C I R C U L A R N ° 3
L I C I T A C I Ó N P Ú B L I C A N o . 5 0 0 0 0 0 6 0 9 4

MONTAJE E INSTALACIÓN CALENTADOR DE GAS COMBUSTIBLE ECP

Detector Det-Tronics

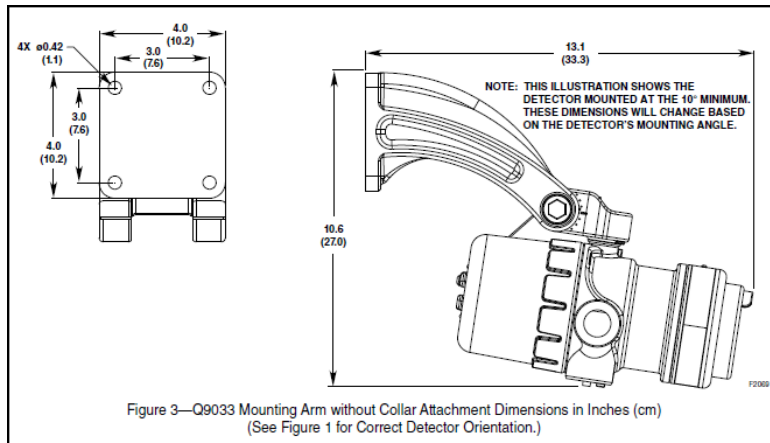
Favor de adjuntar la arquitectura del sistema de seguridad ESD donde se integrará el Detector de fuego

YPFB TS aclara que el CONTRATISTA deberá considerar la provisión de un detector de fuego marca DetTronics modelo X3301A4N14T1, esta actividad incluye el suministro del equipo considerando el brazo de montaje de campo, instalación, cableado y acompañamiento a las pruebas funcionales del equipo que serán ejecutadas por personal de YPFB TS, así mismo, se aclara que YPFB TS será responsable de la integración al sistema de detección de Estación (EQP) en la etapa de comisionado y puesta en marcha del calentador.
